Ford F Series 5.4 V8 Compressor Options : 6512617 et 6512363

gpd a identifié deux options de compresseur pour la Série Ford F 2009 (5,4 V8), gpd #6512617 et gpd #6512363. Bien que les deux compresseurs conviennent à cette application, il y a une différence clé dans les boulons de raccordement du tuyau.

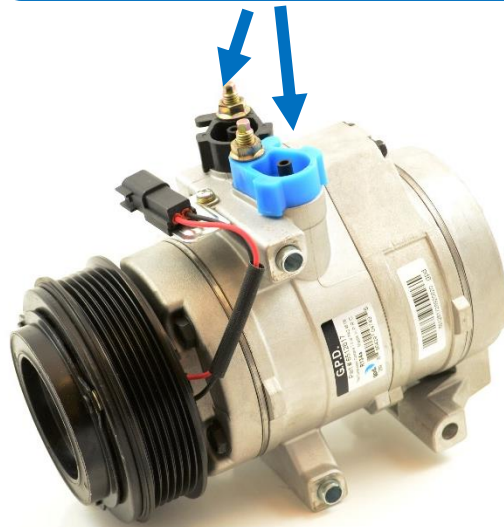
Le #6512617 est conçu avec les vis des raccords du tuyau faisant face au côté gauche de l'entrée.

Le #6512363 est conçu avec les boulons de tuyau faisant face au côté droit de l'entrée. Il peut être difficile de déterminer quelle option de compresseur est nécessaire.

Boulons de tuyau à gauche

Boulons de tuyau à droite

La meilleure façon de déterminer le compresseur correct est d'ouvrir le capot du véhicule et de choisir le compresseur qui s'adapte à la direction des boulons dans la ligne de collecteur que vous voyez.
